Van: [redacted]
Aan: [redacted]
Onderwerp: FW: 220531 RE: Kruis bij Hoogte Kadijk
Datum: maandag 13 juni 2022 13:53:05
Bijlagen: image002.png
20220609 Hoogte Kadijk 145 aanvraagformulier verkeersbesluit.doc
image006.png

Ik zou graag twee parkeervakken op de Hoogte Kadijk (ter hoogte van nr 145) willen wijzigen zodat deze overdag voor laden en lossen (9-19u) beschikbaar zijn. Ik begrijp dat daar een verkeersbesluit voor genomen moet worden. Ik heb van Joris het document in de bijlage ontvangen en heb een beginnetje gemaakt met het invullen. Als het goed is, kan jij het verkeersbesluit nemen, klopt dat? Zo ja, zou je dat willen doen? ☺ Als dat niet het geval is, weet je dan bij wie ik moet zijn? Het gaat om het vak rechts op de foto hieronder, waar die twee donkerblauwe auto's nu in staan. Formeel zijn dat drie parkeerplekken (zie eerste mail hieronder), maar er is slechts ruimte voor 2.

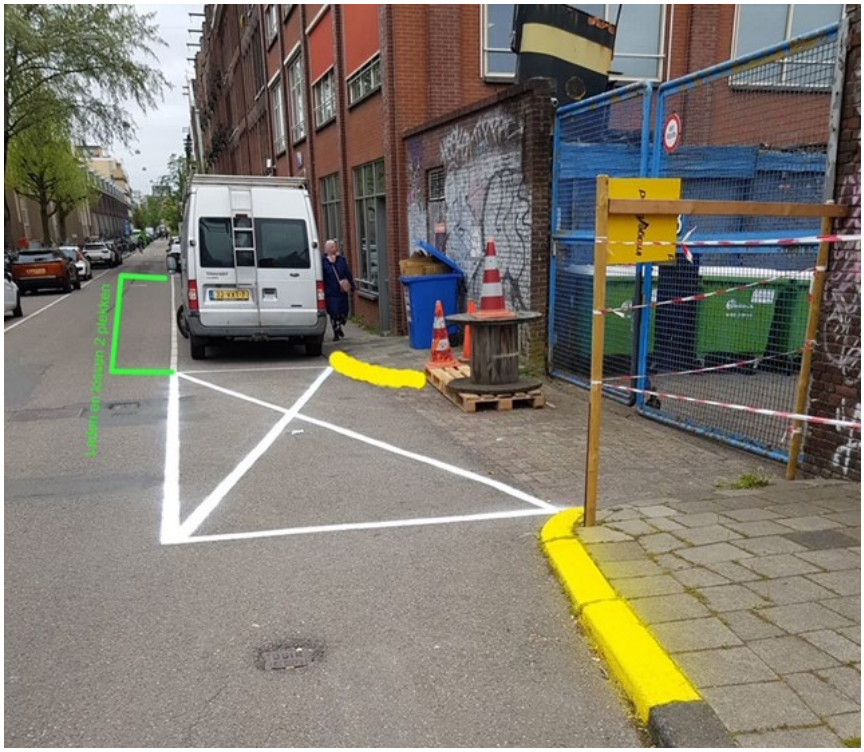
Overigens zag ik afgelopen zondagavond rond 22:30 uur dat de jachthaven zelf zijn probleem al wat oplost ☺:

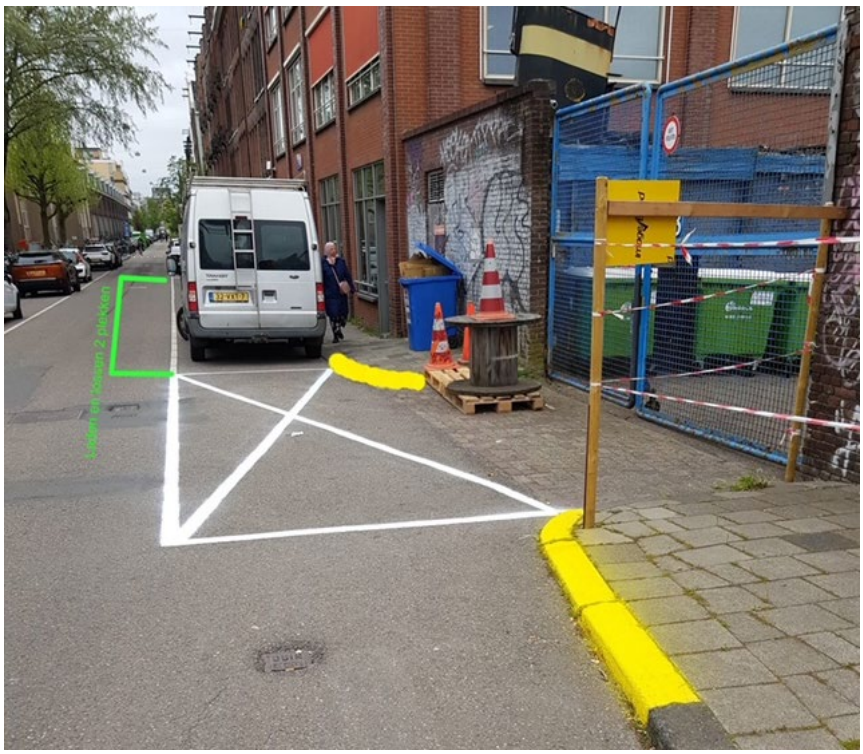
Het blijft een lastig probleem, zie bijlage, ze blijven honds brutaal en trekken zich nergens iets van aan. Wat hebben we nog aan mogelijkheden?
